Oggetto: [ID_VIP: 5276] **Procedura di valutazione d'impatto ambientale ai sensi dell'art. 23 del D.Lgs. 152/2006 e ss.mm.ii. – Riassetto lavori di interconnessione con il potabilizzatore di Torpè. Realizzazione della dorsale Sud-Nord. ID SAID_002. Progetto definitivo. Proponente: Società Abbanoa S.p.A.- Autorità Competente: Ministero della Transizione ecologica (Mi.T.E.) – Trasmissione osservazioni.**

Oggetto: [ID: 6194] Procedura di Valutazione di impatto ambientale (V.I.A.), ai sensi dell'art. 23 del D.Lgs. 152/2006, e s.m.i. Riassetto lavori di interconnessione con il potabilizzatore di Torpè. Realizzazione della dorsale Sud-Nord. ID SAID_002. Progetto definitivo. Rif. cod. prat. NU-IVAR 2021-0295. COMUNICAZIONE OSSERVAZIONI.

Oggetto: Pos. 1114/21_PM 763/2012. ID: 6194 -Procedura di Valutazione di Impatto Ambientale (V.I.A.) ai sensi dell'art. 23 del D.Lgs. 152/2006 e ss.mm.ii. Riassetto lavori di interconnessione con il potabilizzatore di Torpè. Realizzazione della dorsale Sud-Nord. ID SAID_002. Progetto definitivo. Proponente: Abbanoa S.p.A. Autorità Competente: Ministero della Transizione Ecologica. (Mi.T.E.). Richiesta Osservazioni.

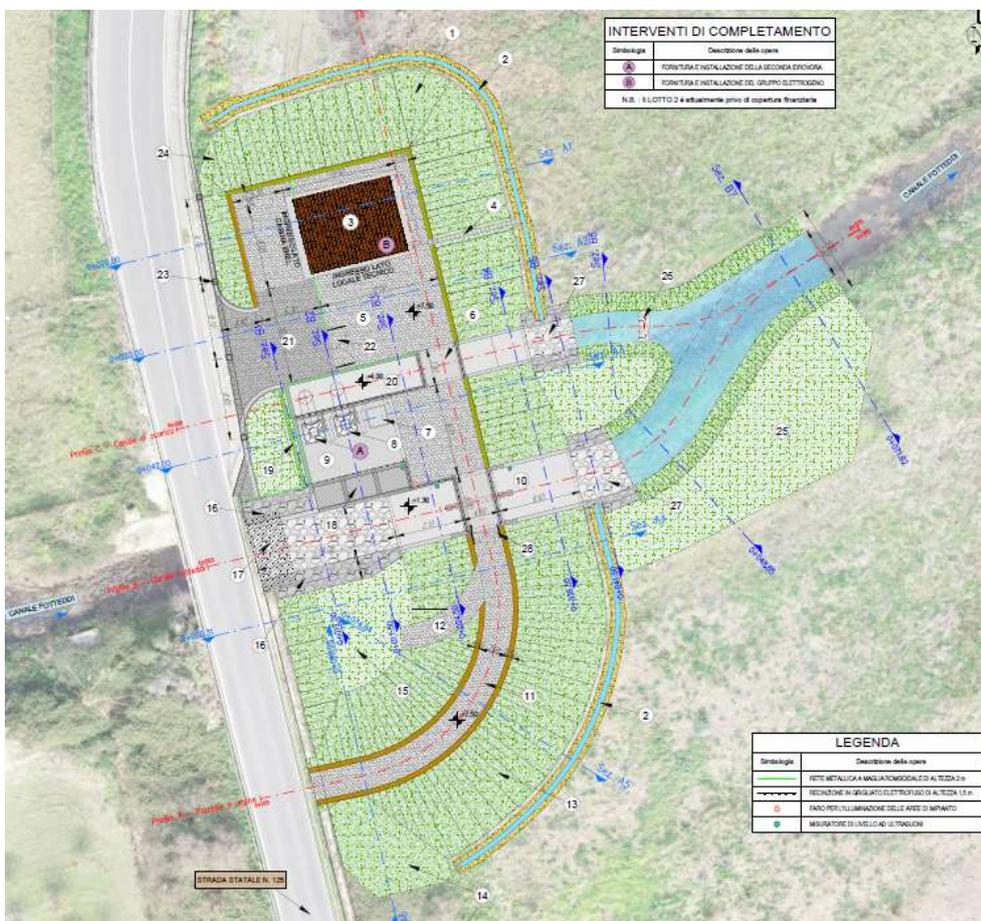
- la "Planimetria delle interferenze" (elab. B.17.1) appare incompleta in quanto nella stessa non vengono indicati tutti gli attraversamenti fluviali riportati nella "Tabella 3" a pag. 7 della "Relazione sulle interferenze" (elab. A.17.1) con pari codifica;

- seppur condivisibile in linea generale la previsione degli attraversamenti in sub alveo dei corsi d'acqua, risulta opportuno predisporre per ogni singolo attraversamento una specifica scheda contenente la rappresentazione grafica della sezione trasversale dell'alveo e delle opere interferenti e la documentazione fotografica relativa al sito di intervento, al fine di verificare l'idoneità delle soluzioni proposte;

- in relazione alla tipologia di attraversamento in sub alveo dei corsi d'acqua che prevede l'impiego di materassi tipo Reno per la risagomatura del fondo, si segnala la necessità della verifica a trascinamento degli stessi, valutando altresì la possibilità di soluzioni alternative come l'utilizzo di massi sciolti di adeguata dimensione in ragione di una maggiore durabilità della sistemazione. Da ciò ne deriva la necessità della redazione di una apposita relazione idrologica e idraulica che per ogni attraversamento della tipologia suddetta consenta l'effettuazione delle necessarie verifiche idrauliche secondo le ipotesi di moto permanente;
